**Modulo per la presentazione delle osservazioni per i piani/programmi/progetti sottoposti a procedimenti di valutazione ambientale di competenza statale**

**ID: Codice procedura (ID\_VIP/ID\_MATTM): 12691**

**“Progetto di un impianto eolico denominato “Pitigliano” ubicato nei comuni di Pitigliano (GR) e Sorano (GR) costituito da 20 (venti) aerogeneratori di potenza nominale 7,0 MW per un totale di 140,0 MW con relative opere connesse ed infrastrutture indispensabili”**

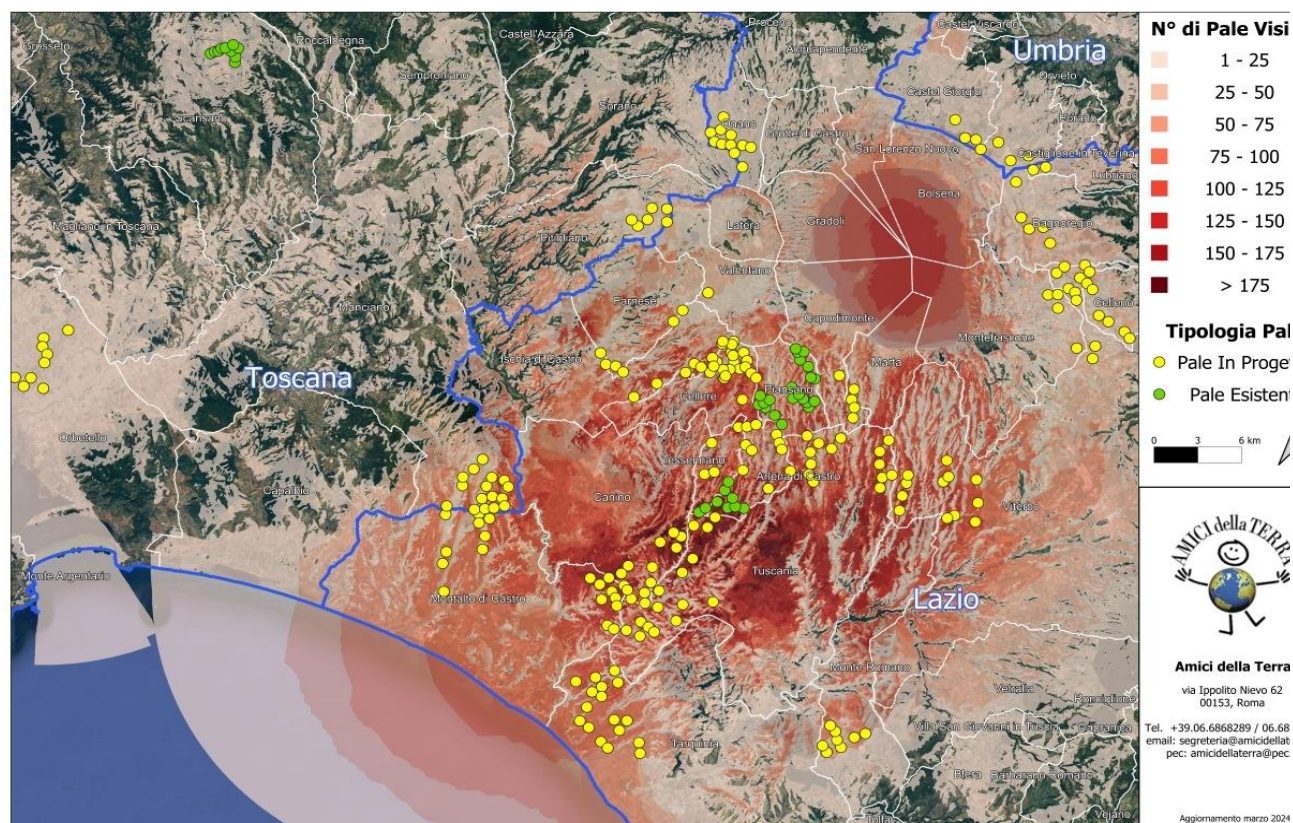
Alla luce di quanto descritto, possiamo concludere che la previsione *"Se a scala europea o nazionale la produzione di energia da fonti rinnovabili è spesso considerata*

*come unilateralmente positiva, è infatti a scala locale che lo sviluppo delle energie rinnovabili può produrre esternalità negative che intaccano i valori culturali e naturali del paesaggio, con potenziali ricadute sul turismo, sulla produzione agricola e sull'identità e riconoscibilità dei luoghi” ( da D.G.R Lazio n. 390/2022) è quanto mai appropriata anche per il territorio della “Città del Tufo” e della Tuscia settentrionale identificabili storicamente e culturalmente nella Maremma interna.*

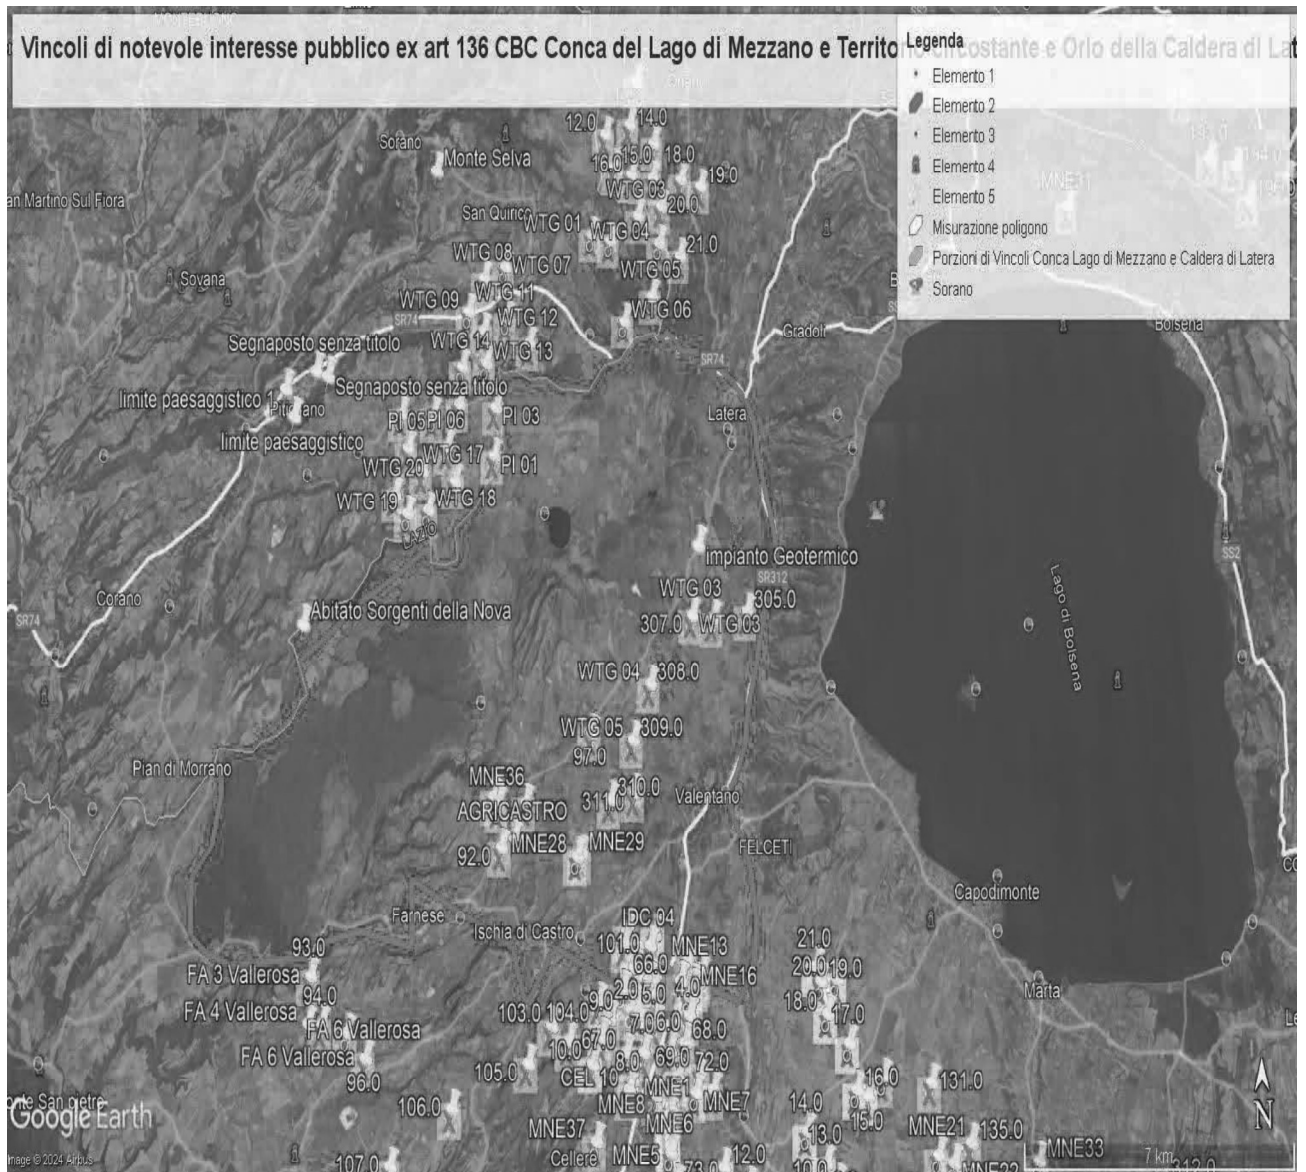
Al contrario si evidenzia che l'impianto eolico industriale citato non solo ricadrebbe con tutti e 20 gli aerogeneratori all'interno delle fasce di rispetto di 3 km di due vincoli paesaggistici di notevole interesse pubblico esistenti nella Regione Lazio e con una parte di essi nel vincolo paesaggistico del Centro abitato di Sorano ( GR) quindi in aree non idonee all'installazione di impianti di energia rinnovabile. Addirittura, alcuni aerogeneratori sarebbero ubicati a poche centinaia di metri dai perimetri dei due vincoli paesaggistici laziali ex art 136 del CBC.

ma nelle sue immediate vicinanze ( a soli 100 metri i primi due aerogeneratori) oltre ad impattare sul territorio e sulle economie di cinque Comuni del Lazio (Farnese, Onano, Latera, Valentano, Grotte di Castro e Gradoli ) si trova nelle fasce di rispetto dei Beni di notevole interesse pubblico come si è evidenziate nelle Osservazioni precedenti e crea degli impatti negativi anche sui beni naturalistici come verrà dettagliato nell'Osservazione relativa alla Vinca. Inoltre, andrebbe a sommarsi al già enorme cumulo di impianti eolici e fotovoltaici e geotermici che creano una elevata criticità ambientale nella provincia di Viterbo e interferiscono anche con il territorio toscano come si può vedere dalle varie immagini dell'Allegato n. 1.

**IMMAGINE n. 2** Impianto eolico industriale “Pitigliano” e distanze aerogeneratori dai Vincoli della Conca del Lago di Mezzano...

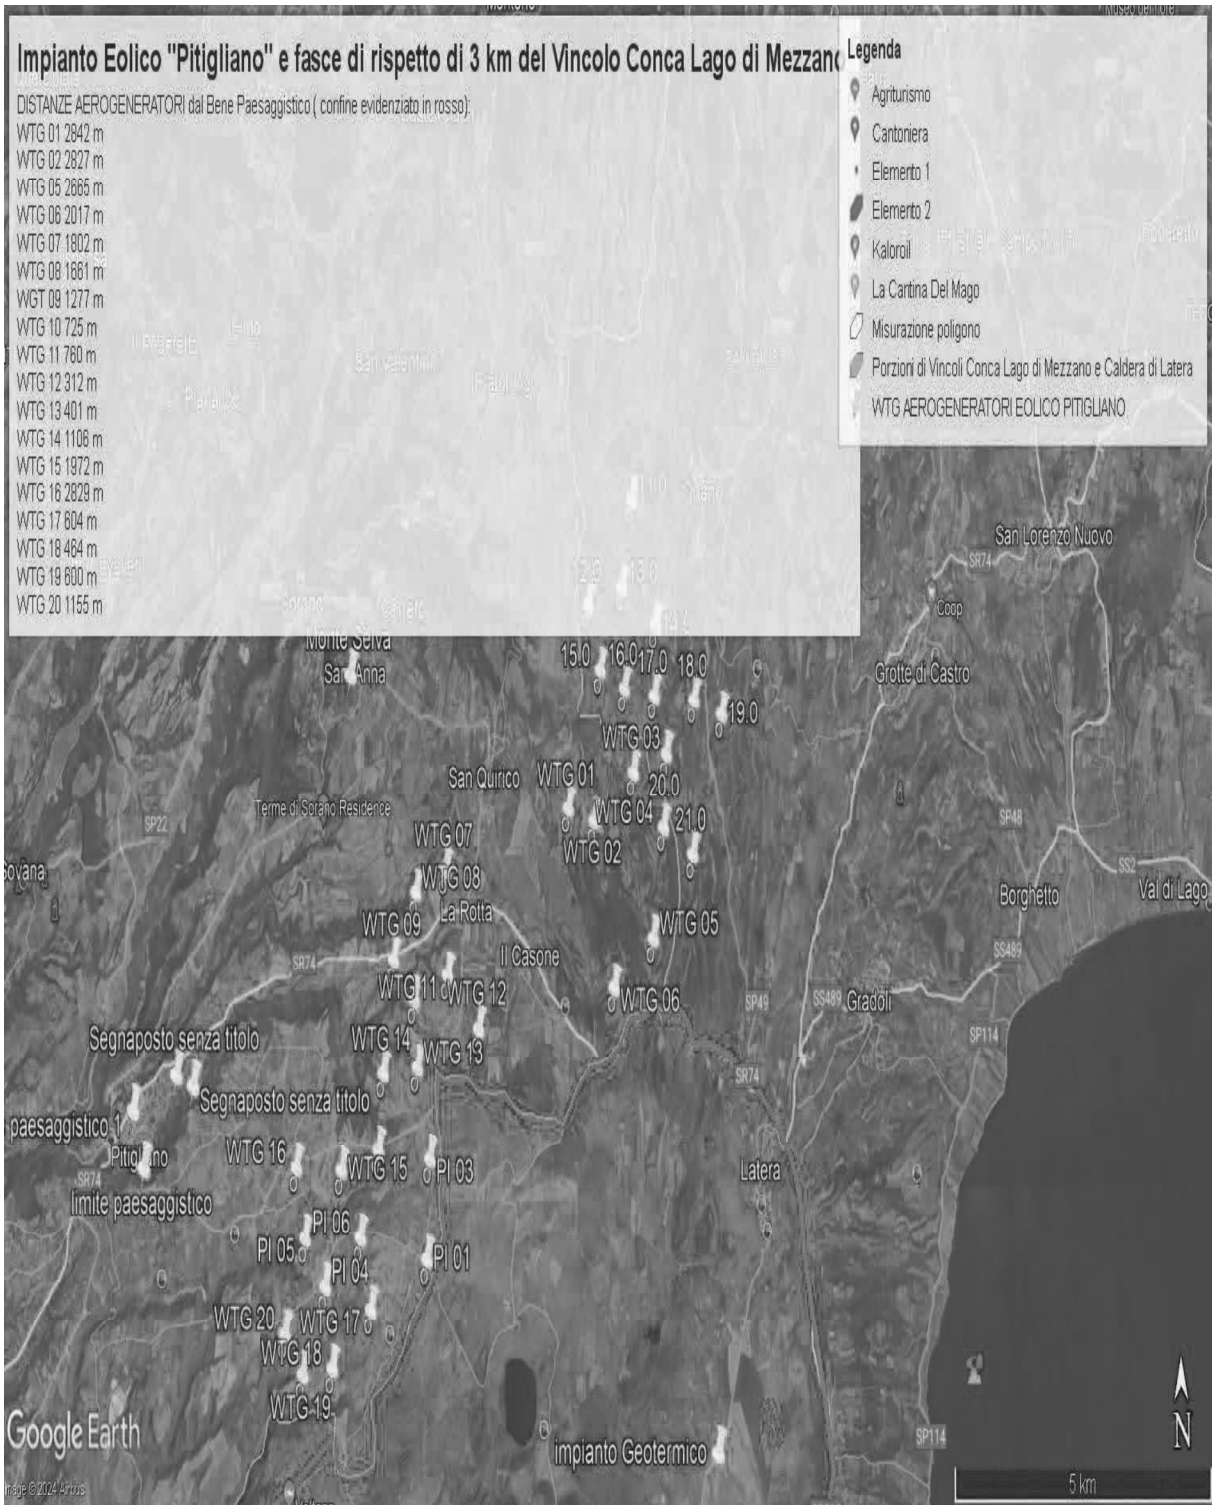
Come è illustrato nell'immagine si ribadisce che l'impianto industriale "Pitigliano" ricade completamente all'interno delle fasce di rispetto dei due vincoli di notevole

**IMMAGINE n. 3 Impianto eolico industriale "Pitigliano" e distanze aerogeneratori dai Vincolo "Orlo della Caldera di Latera."**

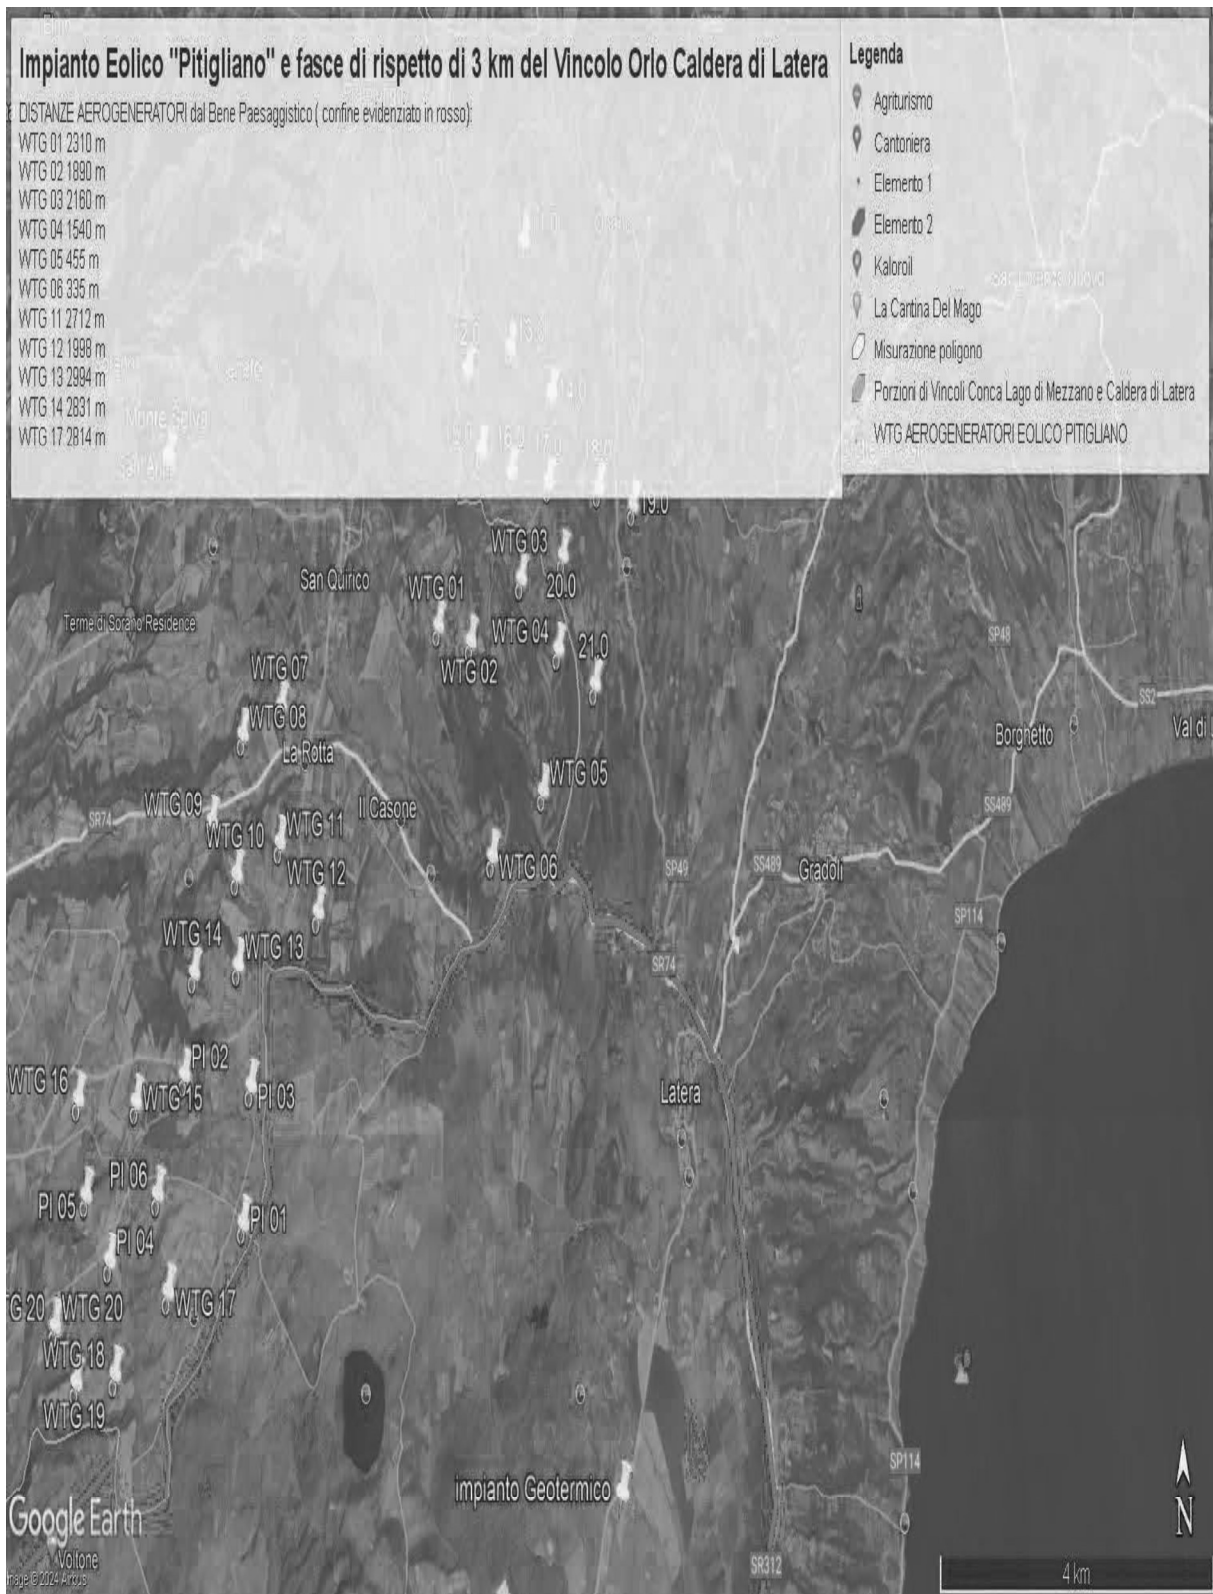
Concludendo, si evidenzia ancora che la proponente non effettuando la procedura prevista dalla Parte III delle Linee Guida nazionali ha ignorato un vincolo paesaggistico di notevole interesse pubblico istituito con un provvedimento del Segretariato regionale del Ministero della Cultura per il Lazio che ha emanato il Decreto di dichiarazione di notevole interesse pubblico n. 22 del 15.02.2024 ai sensi e per gli effetti dell'art. 136, co. 1, lett. c) e d) del decreto legislativo 22 gennaio 2004, n. 42, "Ambito paesaggistico, geologico e geomorfologico dell'orlo della caldera di
